PARTS MODIFICATION LIST

Division 主管部署	Camera Service Division カメラサービス部
Valid from 施行年月日	February 28. 2002

REASON 変更理由	パリア作動不良の改善	COMMON MODEL 共通機種	2776-Series
	To improve the barrier sliding motion		
Previous	_____	Symbol No. 44	3254-1344-81 New

LENS BARREL ASSY
鏡胴セット

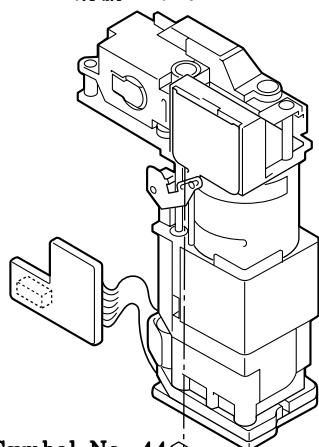
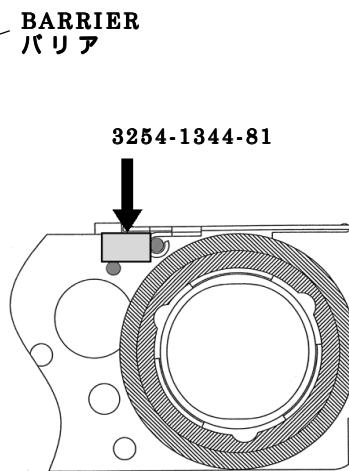
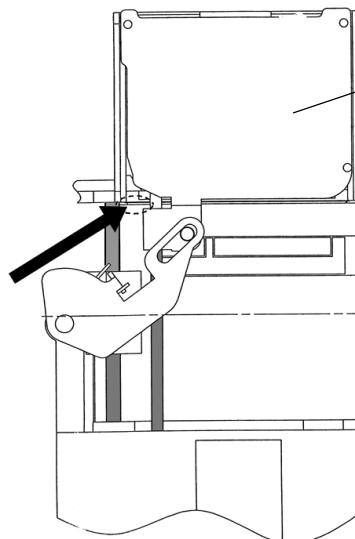
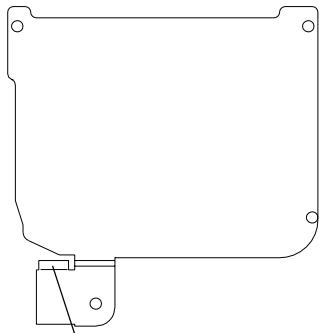
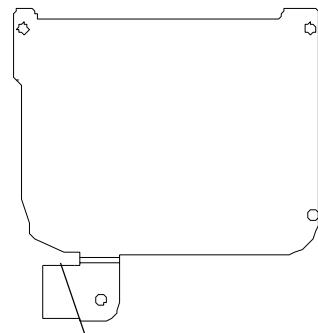
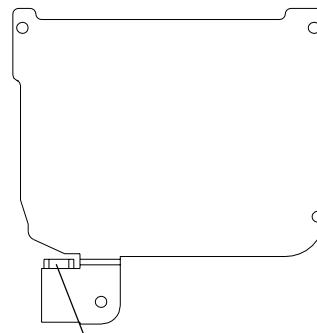
Symbol No. 44
3254-1344-81
BARRIER STOPPER
パリアストッパー
NEW / 新設

BARRIER Type-1
パリア : タイプ - 1

With a brass collar
パリア軸ガイド(軸:真鍮)

BARRIER Type-2
パリア : タイプ - 2

Without a brass collar
パリア軸ガイドなし

BARRIER Type-3
パリア : タイプ - 3

The end of barrier arm was
thickened.
パリア軸ガイド(肉盛り)

Install #3254-1344-81 only for the type-2.
パリアストッパー (3254-1344-81)は、パリア“タイプ-2”にのみ使用のこと。

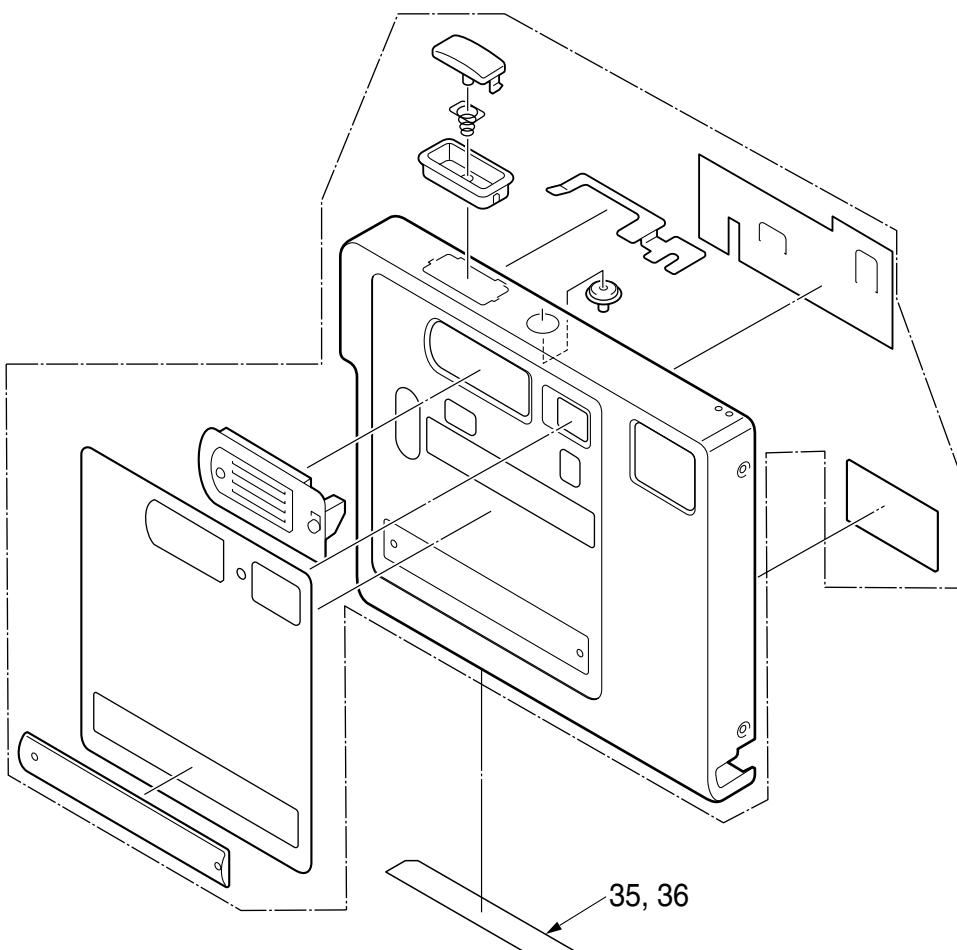
REASON 変更理由	生産国の追加	COMMON MODEL 共通機種	2776-Series		
	To supply as a spare part for efficient production site.		Symbol No. 35	2776-1549-01	New
Previous	_____	Symbol No. 36	2776-1552-01	New	
Previous	_____

2776-1549-01
CE INDICATION SEAL (MADE IN KOREA) (-100)
CE 表示シール
NEW / 新設

2776-1552-01
FCC INDICATION SEAL (MADE IN KOREA) (-300, -600)
FCC 表示シール
NEW / 新設

2776-0402-01

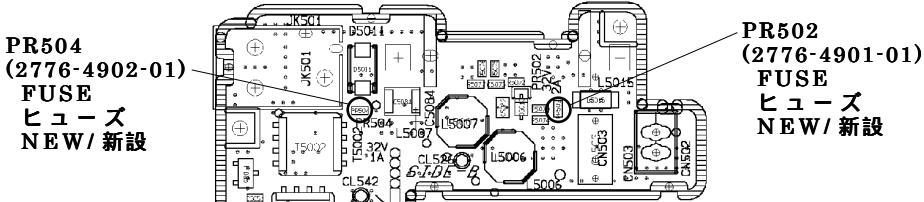
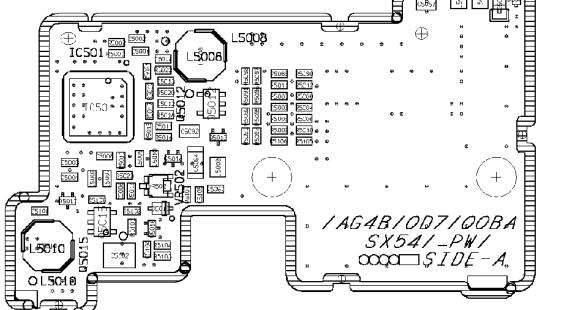
REASON 変更理由	サービス供給部品として設定 To supply as spare parts			COMMON MODEL 共通機種	2776-Series	
Previous	_____	_____	_____	Symbol No. 45	(2776-4901-01)	New
Previous	_____	_____	_____	Symbol No. 46	(2776-4902-01)	New

PR501
(2776-4902-01)

FUSE
ヒューズ
NEW/新設

PR503
(2776-4901-01)

FUSE
ヒューズ
NEW/新設

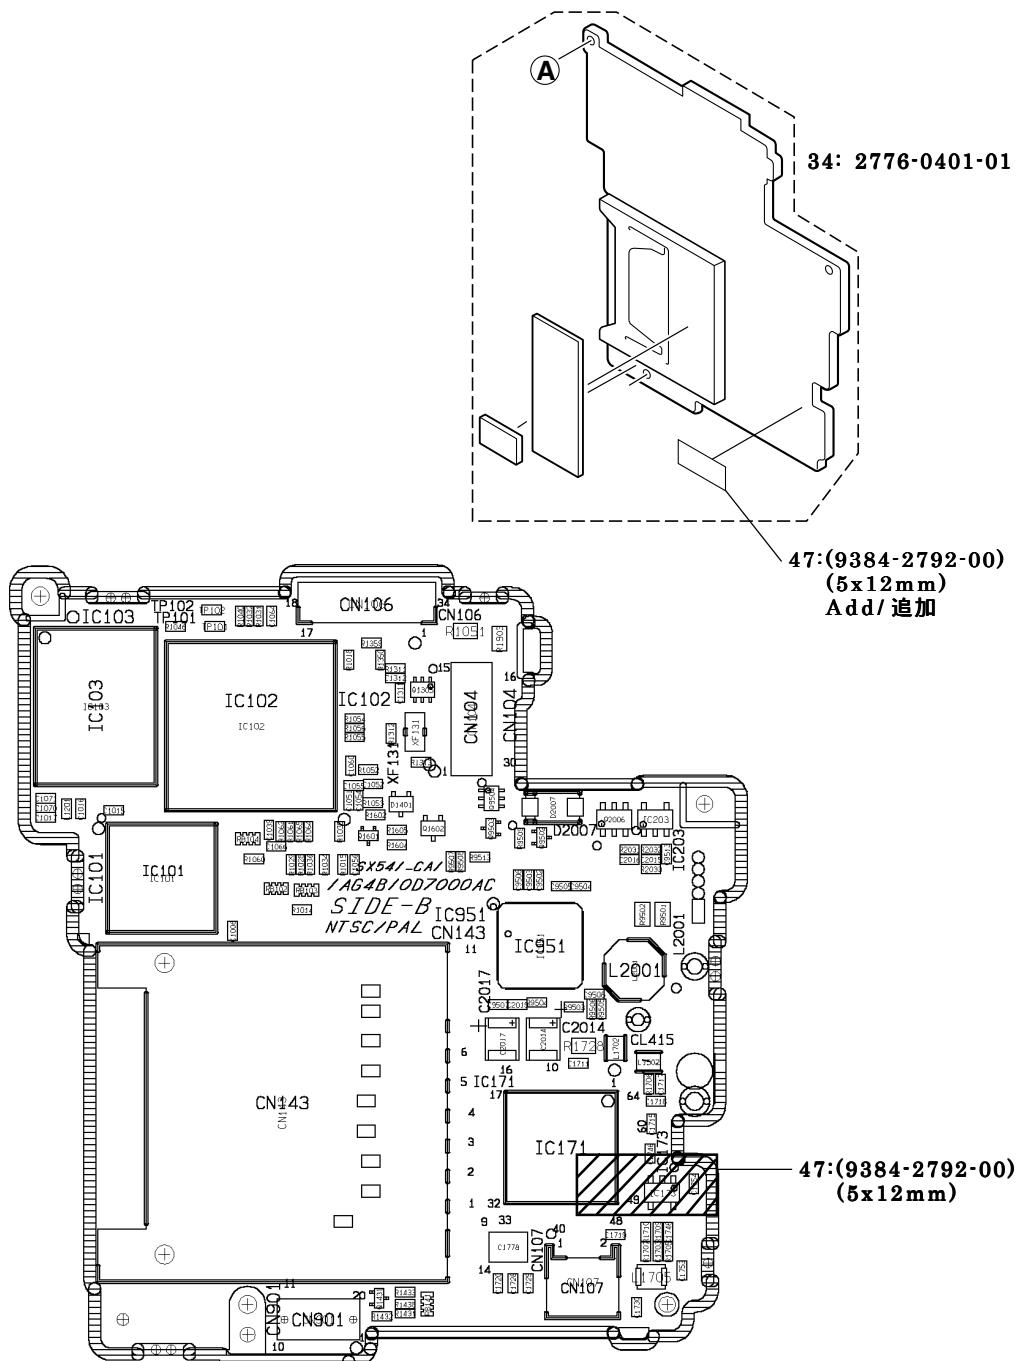
REASON 変更理由	ショート防止 To prevent Short-circuit	COMMON MODEL 共通機種	2776-Series
Previous	_____	Symbol No. 47 (9384-2792-00)	New

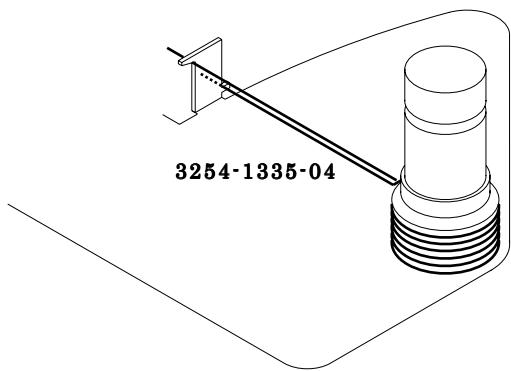
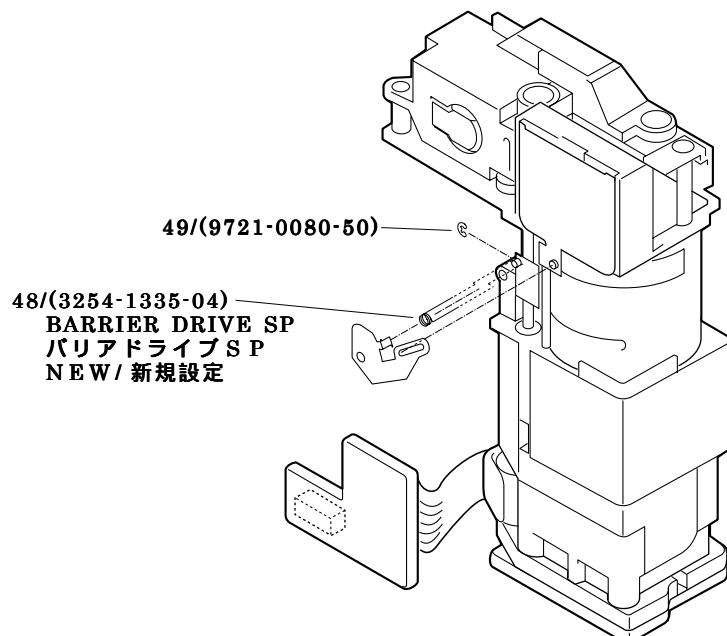
REASON 変更理由	サービス部品として供給			COMMON MODEL 共通機種	2776-Series
	To supply as spare parts				
Previous	_____	_____	_____	Symbol No. 48	(3254-1335-04)
Previous	_____	_____	_____	Symbol No. 49	(9721-0080-50)

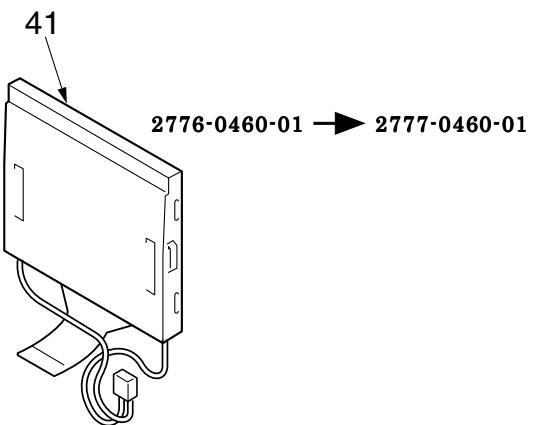
REASON 変更理由	手配都合	COMMON MODEL 共通機種	2776-Series
	For efficient parts supply

Previous	2776-0460-01	<input type="radio"/>	<input checked="" type="radio"/>	2777-0460-01	New
----------	--------------	-----------------------	----------------------------------	--------------	-----

For 2777, use 2777-0460-01.
製品(2777)には、“2777-0460-01”を使用すること。
